改善箇所説明図①

KL-JP252NAN型ノンステップ車

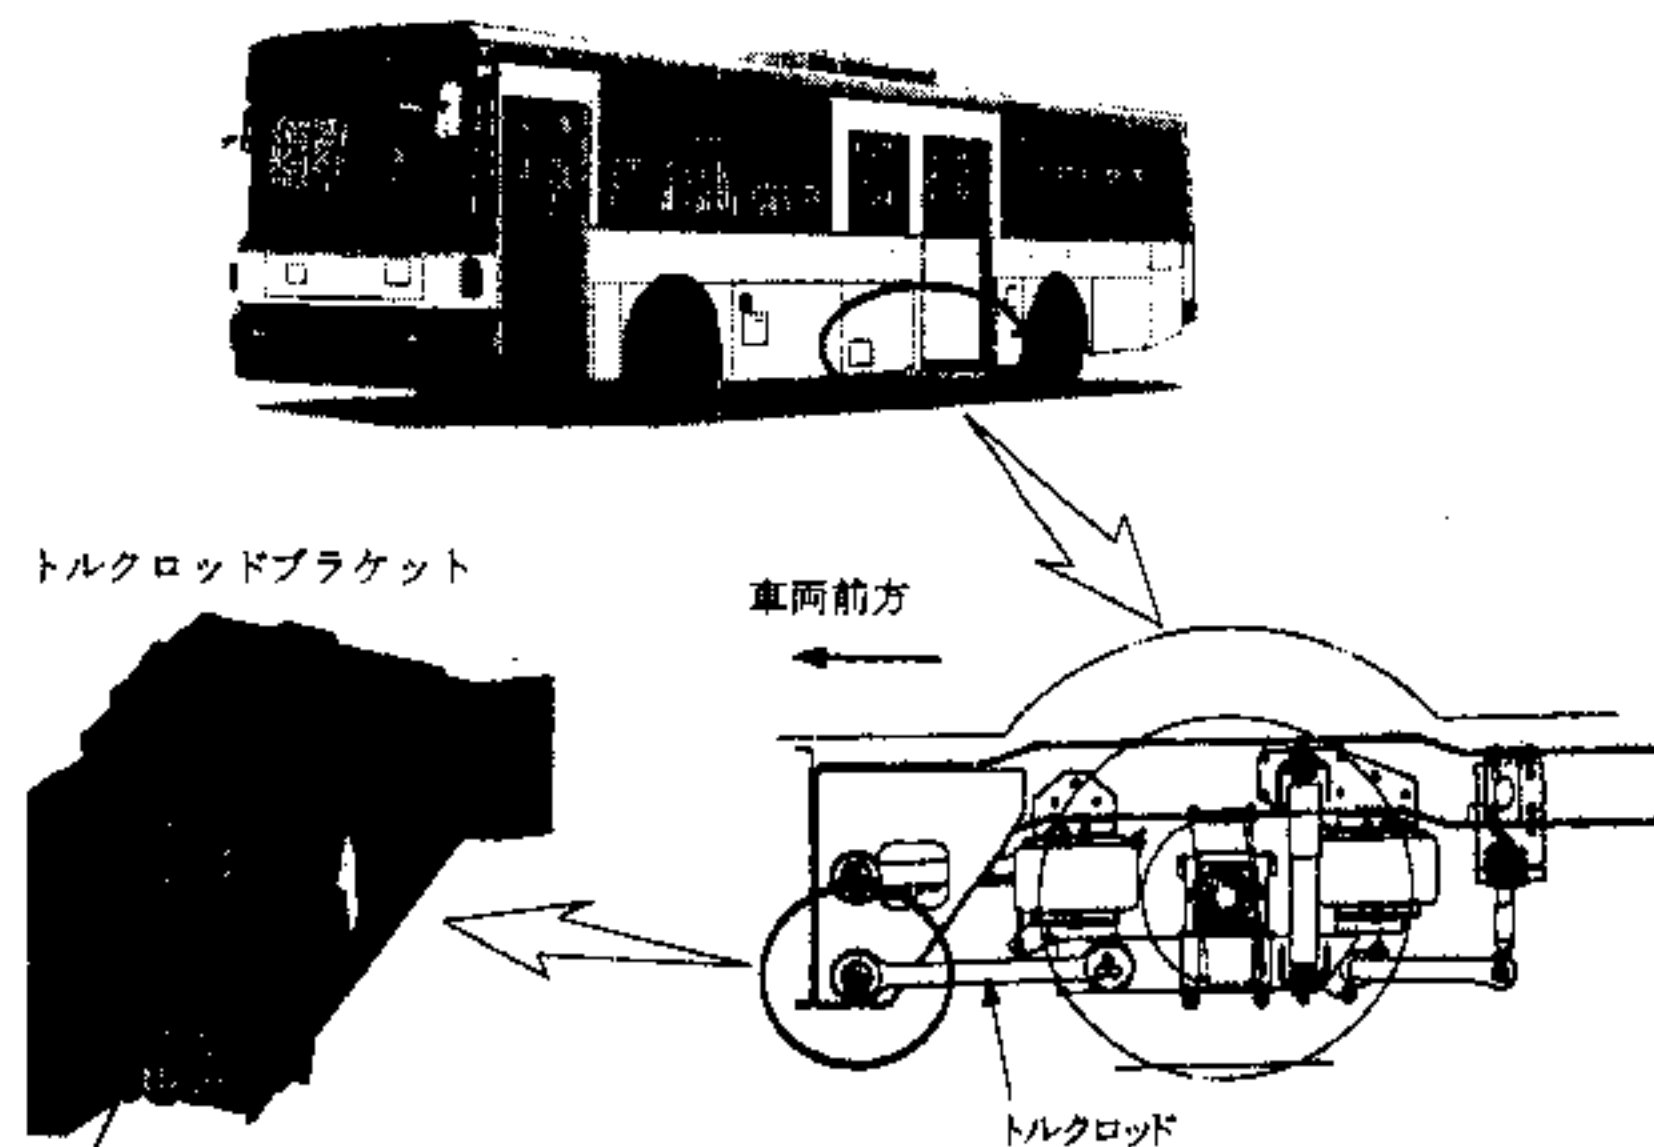
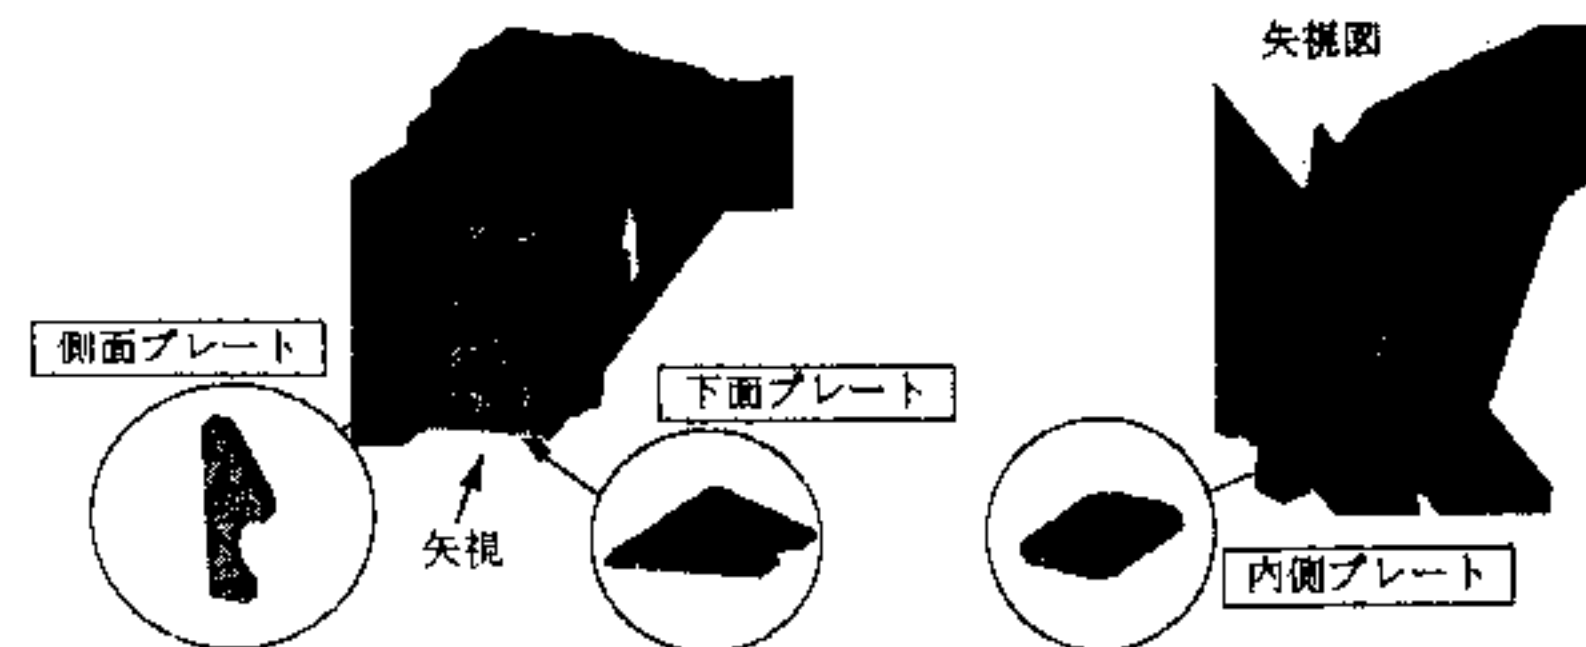
後軸緩衝装置のトルクロッド前側取付けブラケットにおいて、制動時の荷重に対して強度が不足しているため、繰返し荷重により当該ブラケットに亀裂が発生するものがある。そのため、そのまま使用を続けると、亀裂が進行しトルクロッドが外れ走行できなくなるおそれがある。

全車両、左右のトルクロッドブラケットに側面プレート、下面プレートおよび内側プレートを溶接で追加する。

改善箇所説明図②

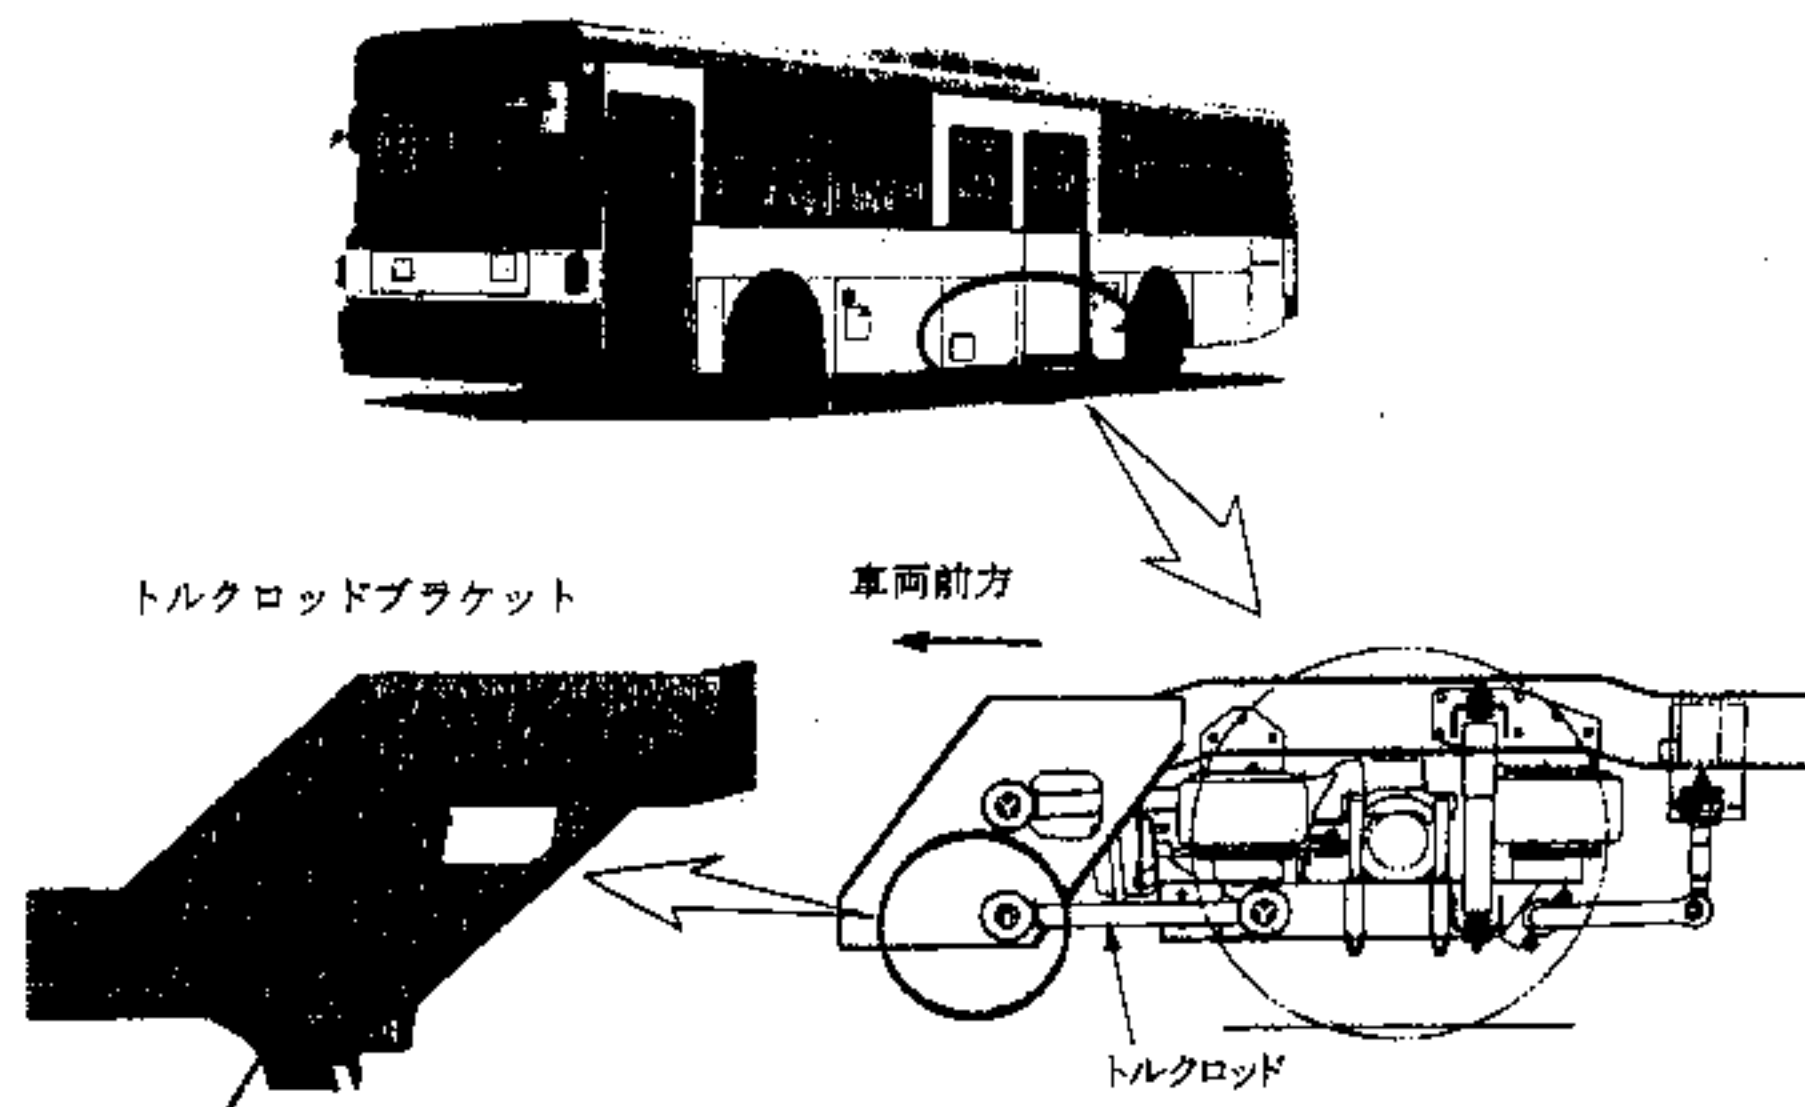
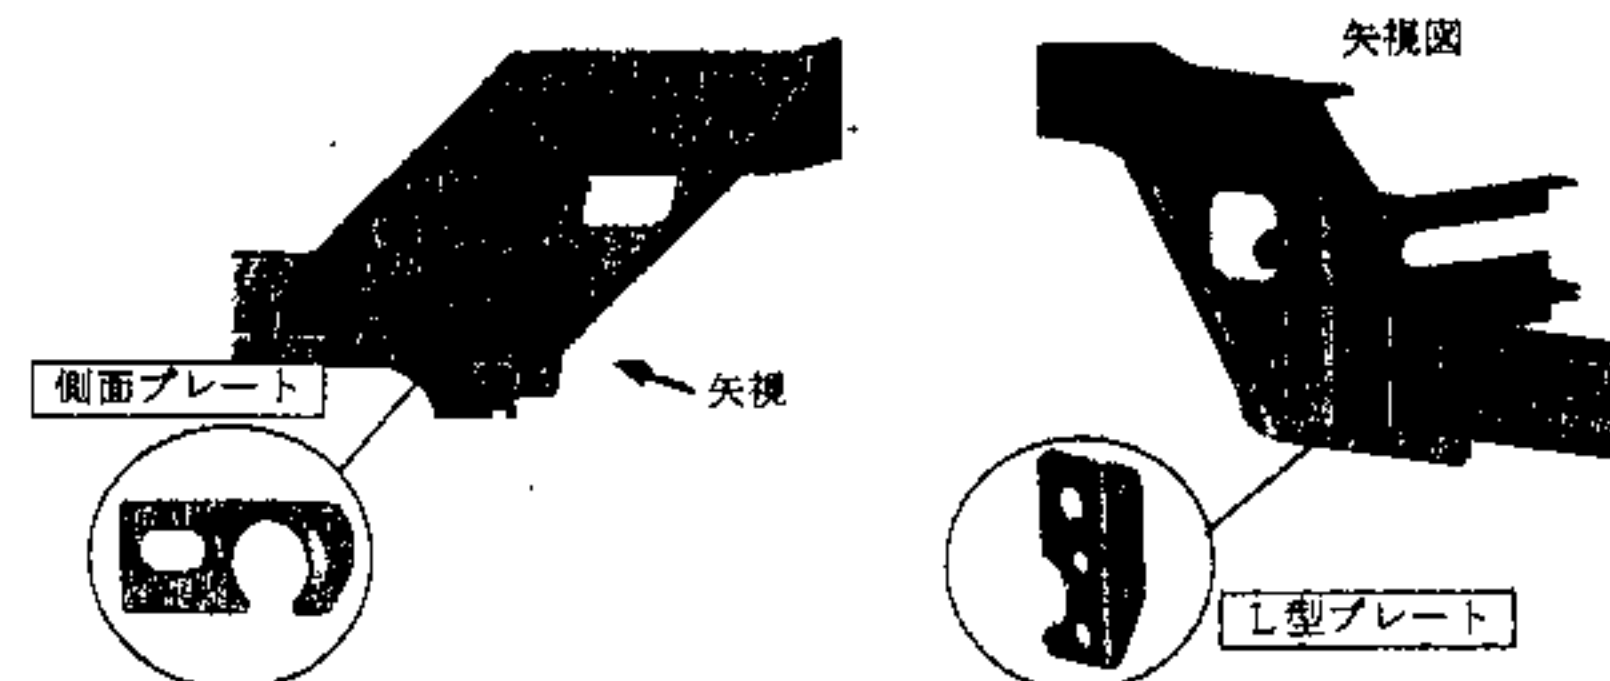
後軸緩衝装置のトルクロッド前側取付けブラケットにおいて、制動時の荷重に対して強度が不足しているため、繰返し荷重により当該ブラケットに亀裂が発生するものがある。そのため、そのまま使用を続けると、亀裂が進行しトルクロッドが外れ走行できなくなるおそれがある。

全車両、左右のトルクロッドブラケットに側面プレートおよびL型プレートを溶接で追加する。

改善箇所説明図③

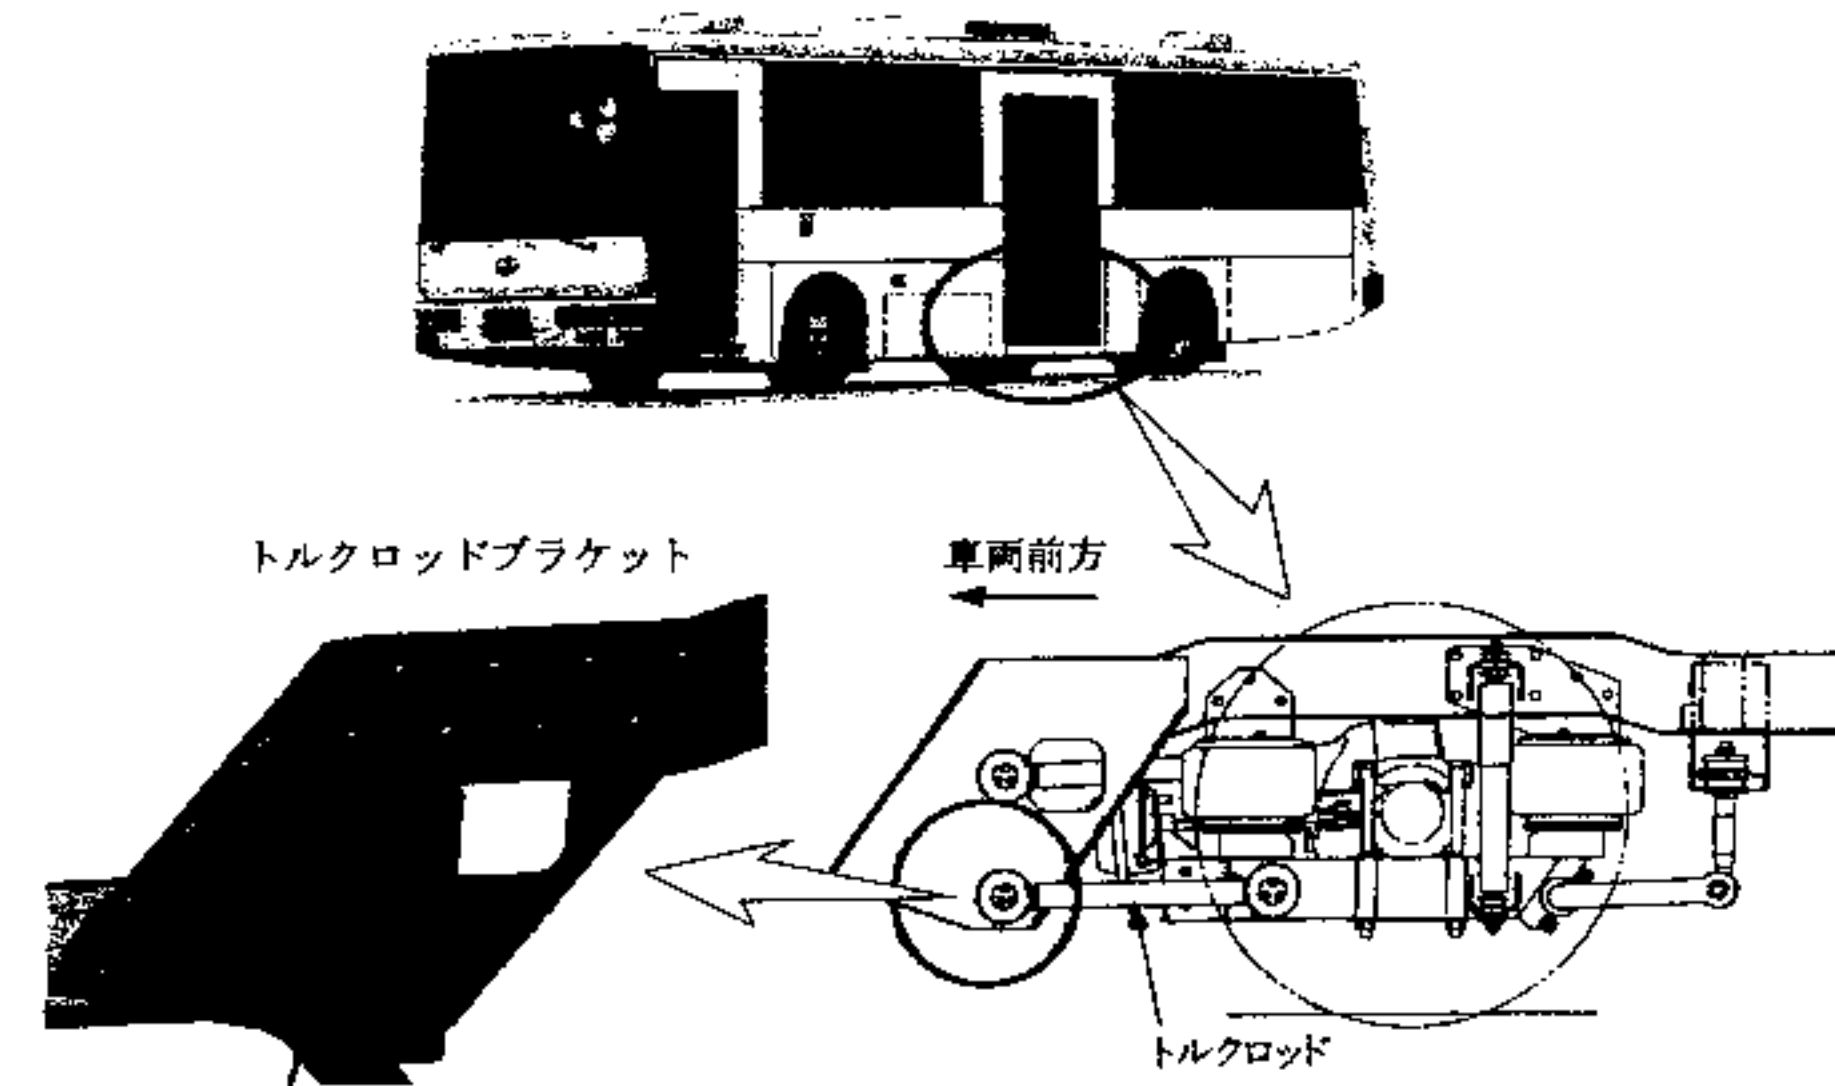
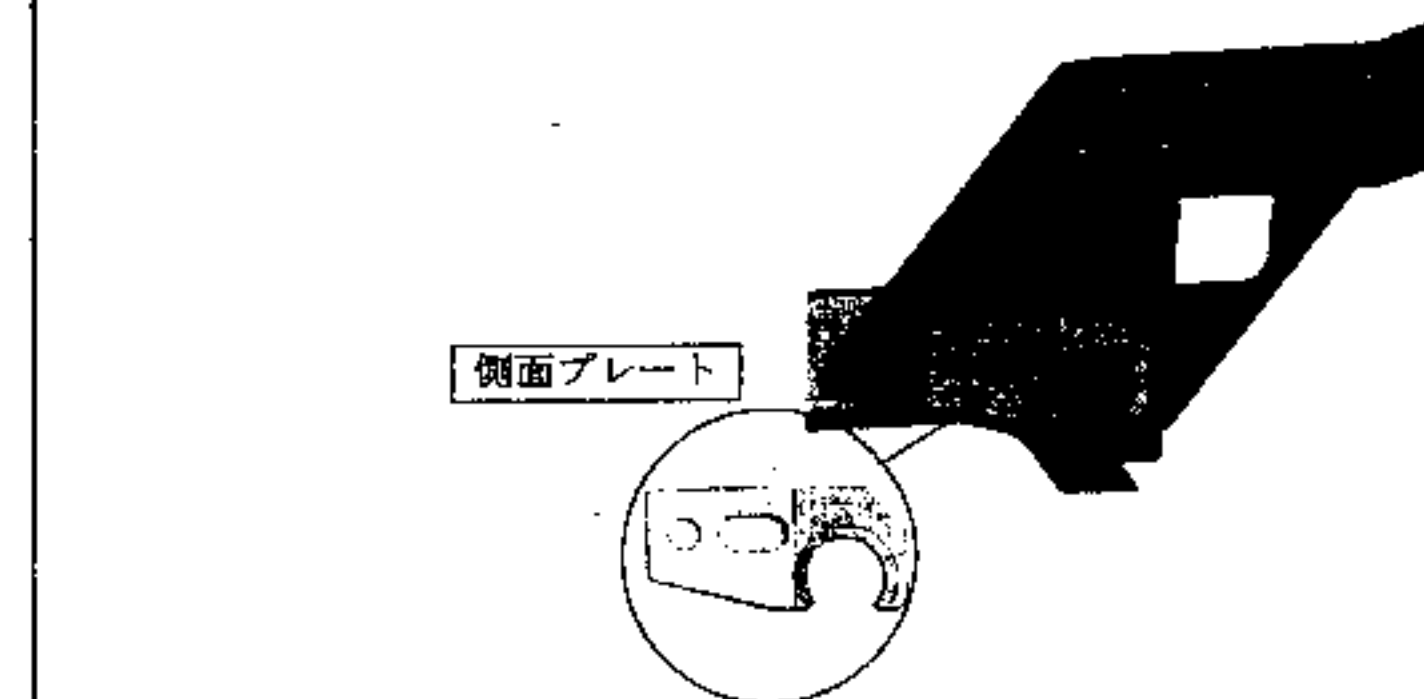
後軸緩衝装置のトルクロッド前側取付けブラケットにおいて、制動時の荷重に対して強度が不足しているため、繰返し荷重により当該ブラケットに亀裂が発生するものがある。そのため、そのまま使用を続けると、亀裂が進行しトルクロッドが外れ走行できなくなるおそれがある。

全車両、左右のトルクロッドブラケットに側面プレートを溶接で追加する。
